## 新竹市政府 函

主旨：檢送本府112年12月20日召開「新竹市建築執照核發簡政  
便民研商暨法規檢討會議」紀錄，請查照。

### **【提案 3】**

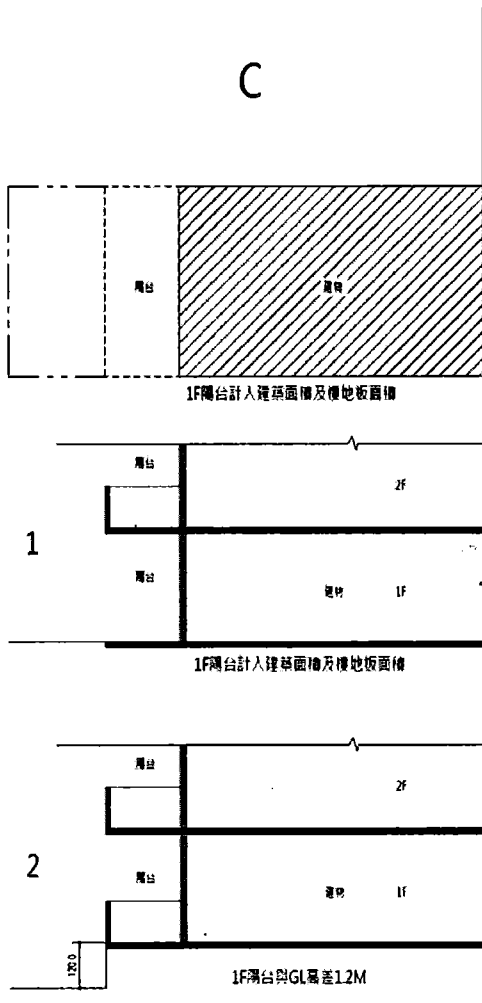
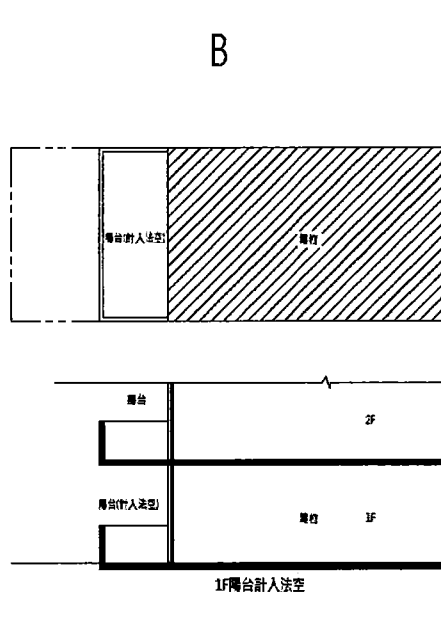
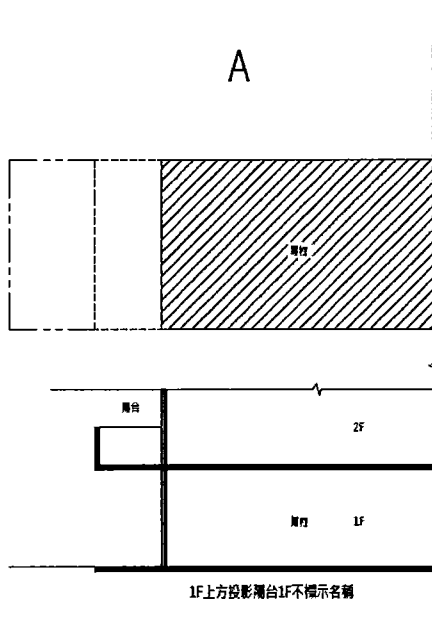
一樓樓陽台設置檢討。

- 一、附內政部 111 年 11 月 14 日內授營建管字第 1110819551 號函(如附件)。前次未結論部分，綜整如下：
  - A. 一樓設置之陽台必須依技術規則設置欄杆，若無設置欄杆，依解釋令”不可標註為陽台”(106.12.04 解釋令)
  - B. 一樓陽台計入建築面積及樓地板面積，或陽台與地面高差 1.2M 以上，可標註為”陽台”
  - C. 一樓陽台未計入建築面積及樓地板面積，可標註為”陽台(計入法空)”

- A. 上方有陽台投影時，一樓該處不標示名稱。(106.12.04 內授營建管字第 1060075601 號函說明三)。
- B. 上方有陽台投影時，一樓標示陽台(法定空地)，設置欄杆。(106.07.04 內授營建管字第 1060809063 號函)。
- C. 上方有陽台投影時，一樓陽台計入建築面積且計入第 1 條第 5 款之樓地板面積及第 7 款之總樓地板面積，至容積樓地板面積應另依同編第 162 條第 1 項第 1 款規定檢討(106.12.04 內授營建管字第 1060075601 號函說明二)，或陽台與地面高差 1.2M 以上(100.08.24 台內營字第 1000806661 號函)，可標註為"陽台"。

有關陽台、花台依內政部 111 年 11 月 14 日內授營建管字第 1110819551 號函檢討。

**【提案 9】**

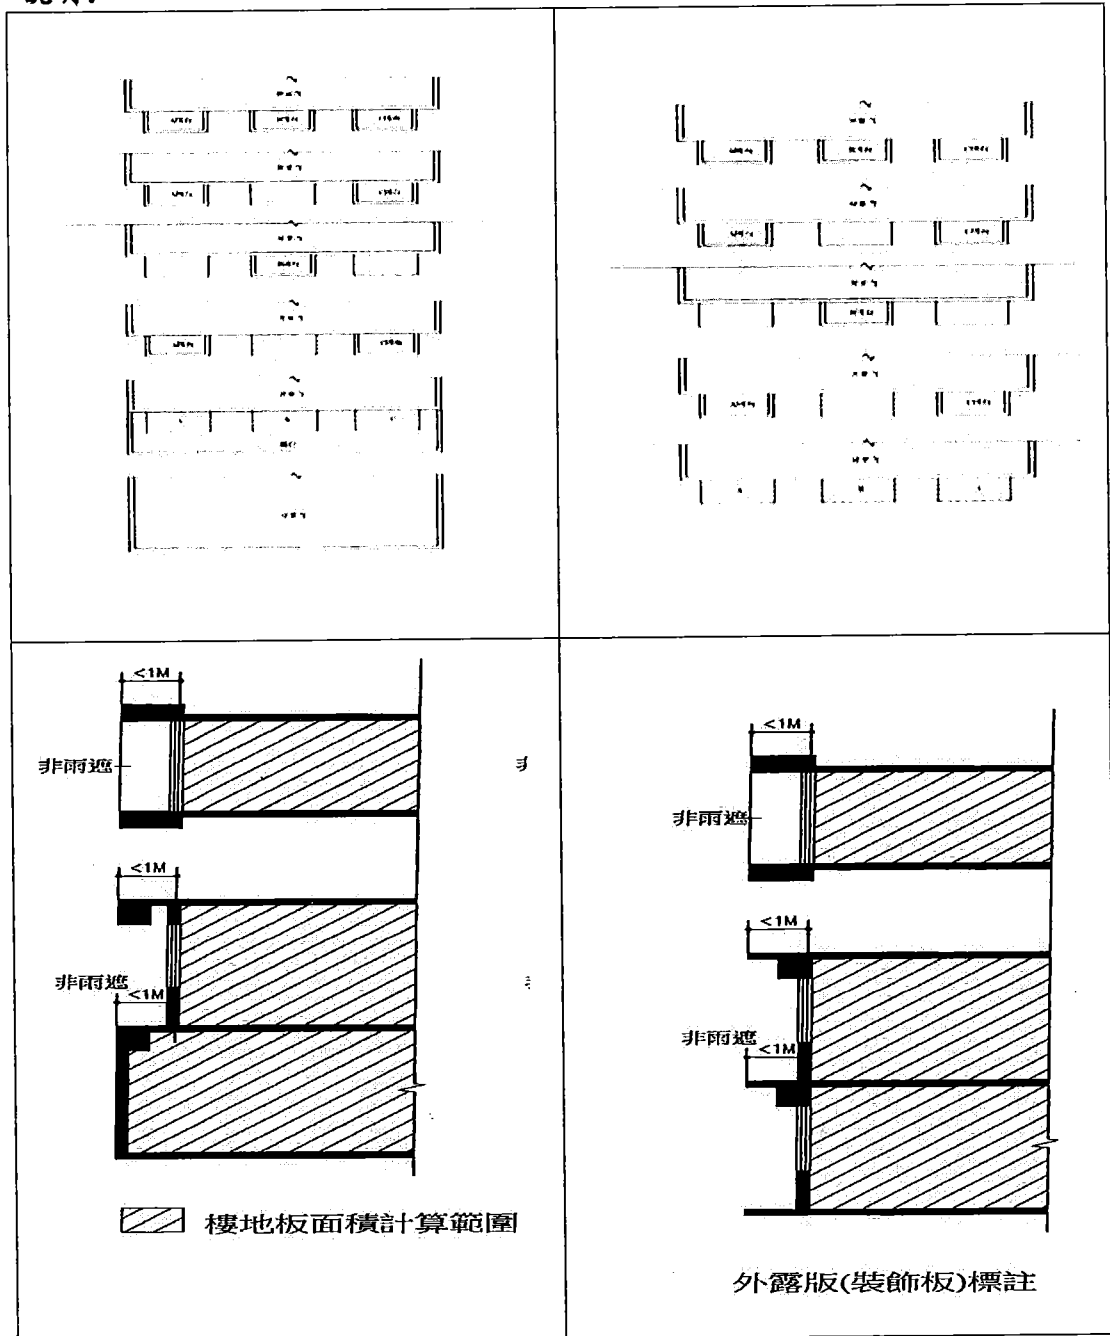
陽台於各樓層設置位置不一，相關檢討方式，提請討論。

依內政部營建署 100 年 2 月 10 日營署建管字第 1002902101 號函辦理。

**【提案 14】**

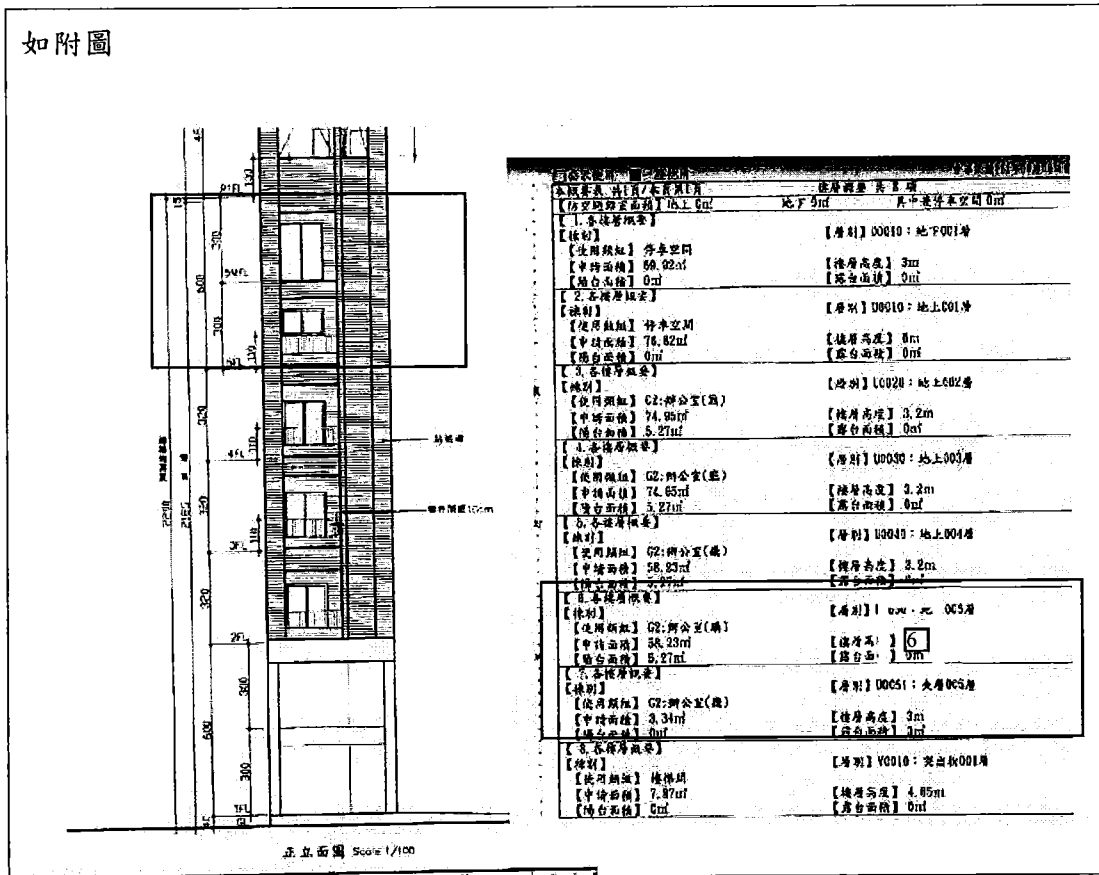
**建築物夾層，建造執照卷宗概要表之樓層高度，應如何標示？提請討論。**

**結論：如下圖**

地上5層 樓層高度為6m  
 夾層5層 樓層高度為3m

**【提案17】**

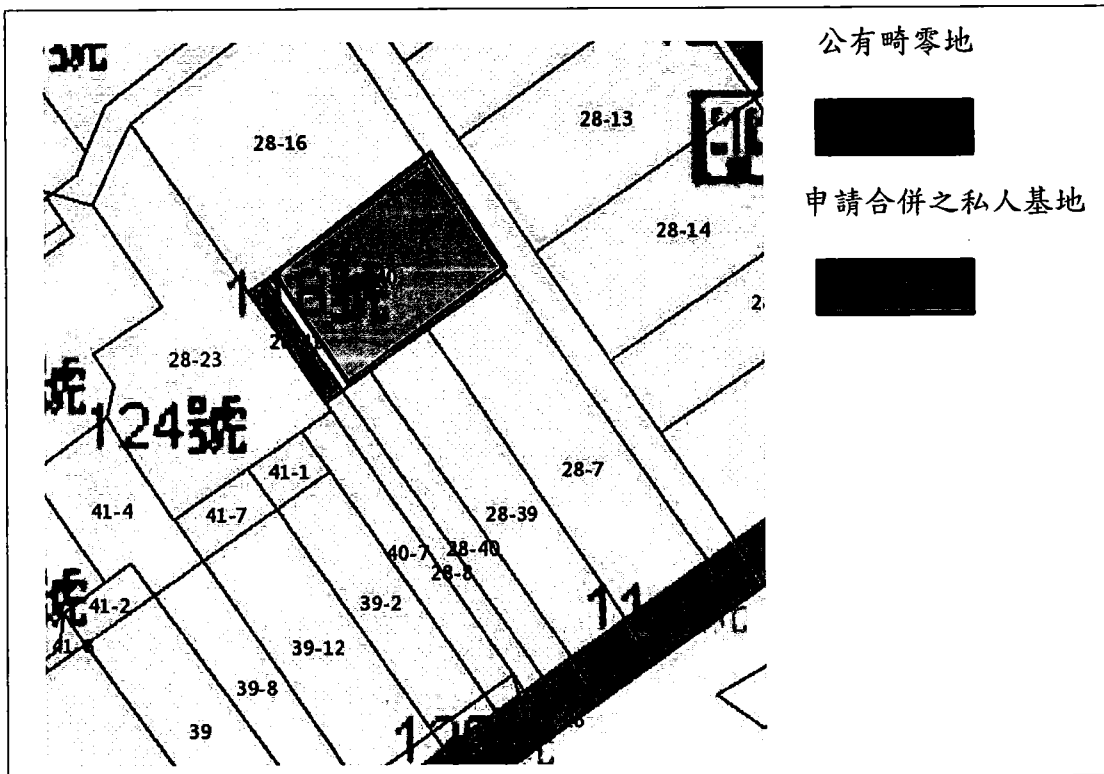
**私人基地合併公有畸零地(個案討論)， 提請討論。**

本案經查無現有巷道套繪記載，申請人表示市有土地經常與鄰房發生通行糾紛，欲購買公有畸零地保障自身權益，惟雙方因積怨已久，無法取得鄰地土地所有權人同意合併使用協議文件。(新竹市公有畸零地合併使用證明書核發基準第6條)

一、公有畸零地相鄰之私人土地均業已蓋有房屋，是否仍適用《新竹市公有畸零地合併使用證明書核發基準》第7條規定：「兩筆以上權屬不同之私有土地與相鄰公有畸零地或裡地合併後始得建築使用者，申請核發本證明書應檢具各該私有土地所有權人同意合併使用協議文件。」？

二、倘若仍需檢具鄰地同意書，本案因通行糾紛無法取得相關文件，本府基於便民之考量，函詢鄰地合併之意願，作為申請案之附件，可行性評估。

請業務單位會辦財政處，釐清公私有土地現況使用情形。

# 【提案 19】

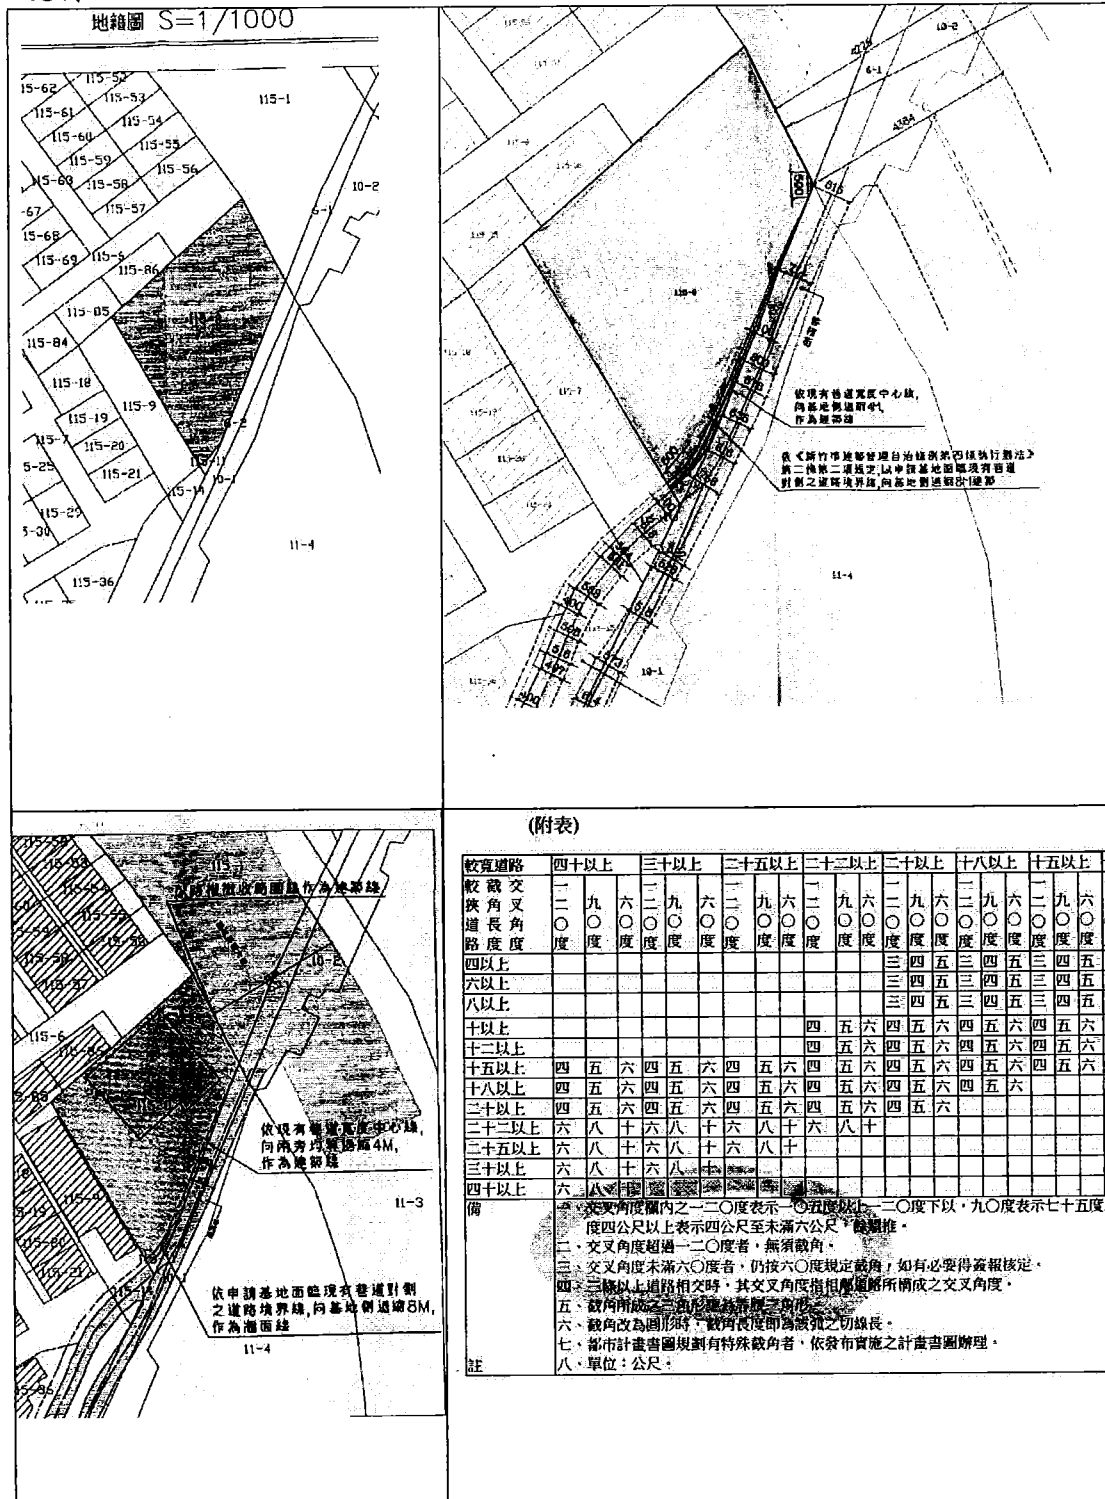
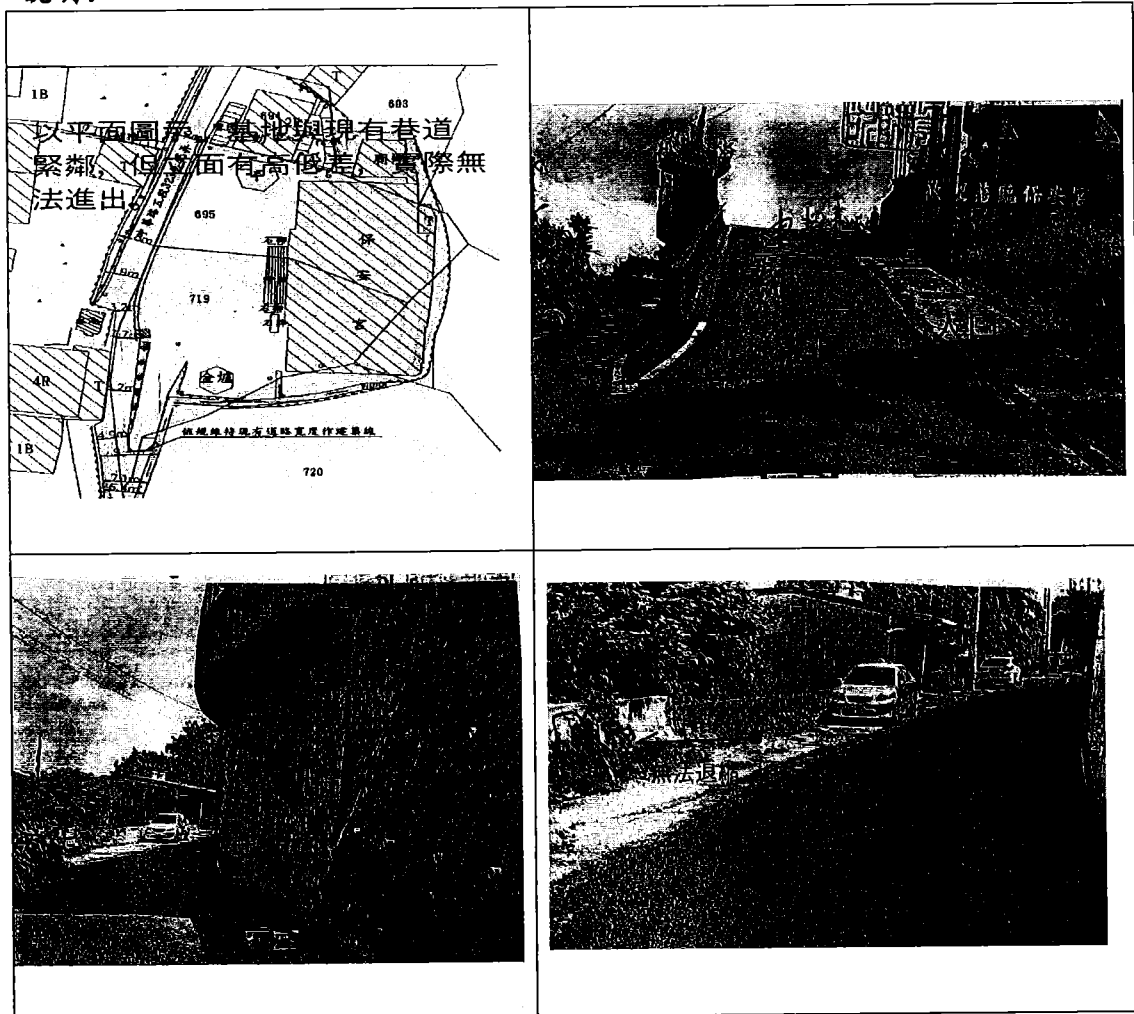
沿道路交叉口角度，道路截角應如何檢討，提請討論。

依據「新竹市建築管理自治條例」，該基地臨接之道路交叉口角處，仍依規截角。

### 【提案 21】

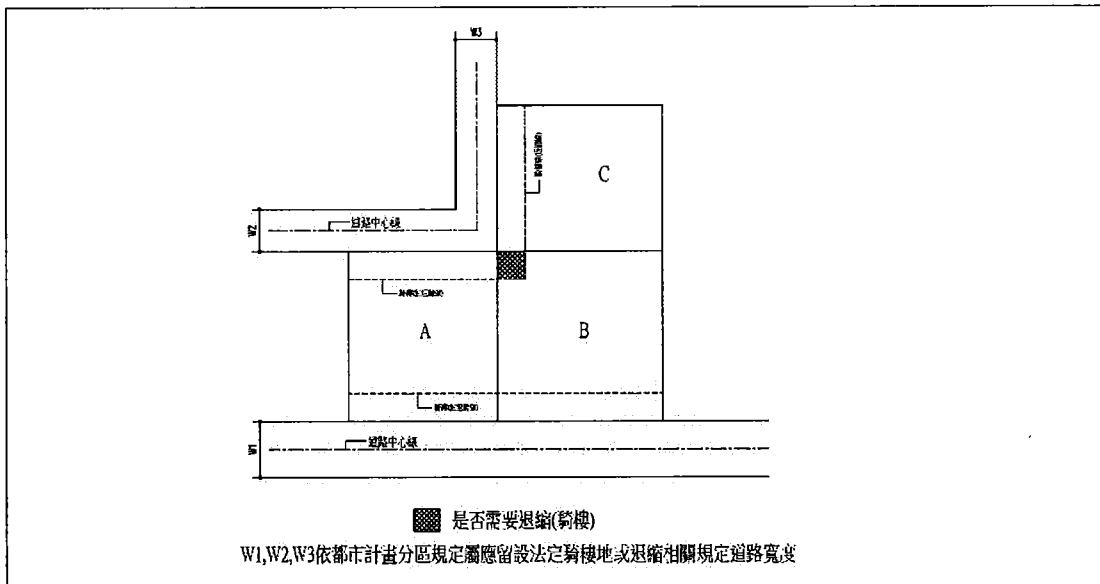
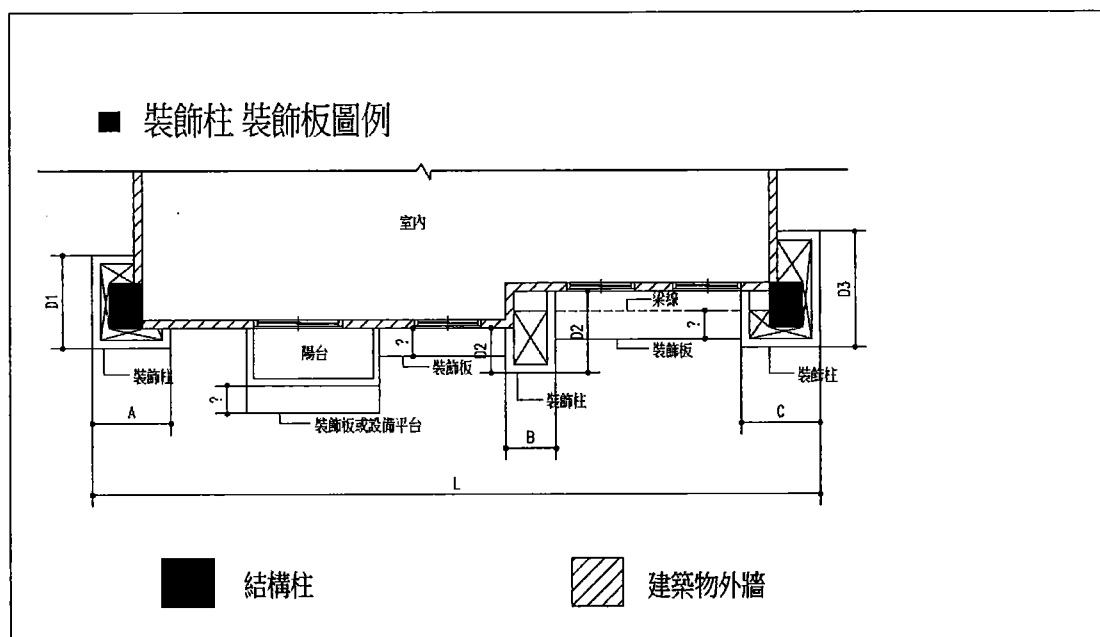
建築基地兩側臨計畫道路(如下圖例)，建築基地騎樓(退縮)如何檢討？提請討論。

- 一、依 112 年 6 月 20 日新竹市建築師公會法規會討論案續辦理。
- 二、建築基地 B 申請建造執照時，若有規定退縮建築或法定騎樓地應如何檢討？
- 三、建築基地 A+B+C 合併申請建造執照時，若有規定退縮建築或法定騎樓地應如何檢討？

後續有相關實際案例時，提送建照預審委員會審查。

**【提案 23】**

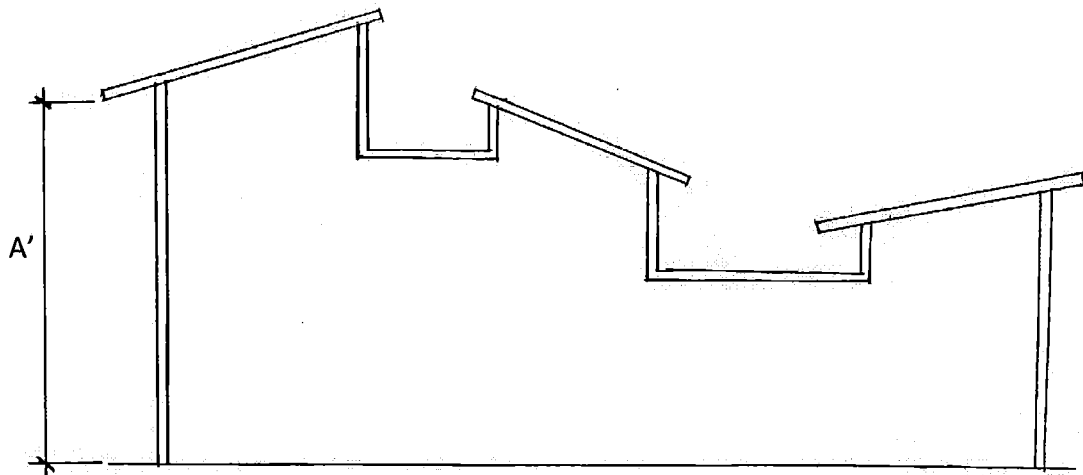
透天 1~2 戶住宅具有獨立出入口，設置機電空間得否免計容積樓地板面積，提請討論。

- 一、按內政部營建署 101.02.03. 營署建管字第 1010005757 號函辦理。
- 二、透天戶尚無免計機電設備空間之適用，請依技術規則相關規定檢討容積樓地板面積。
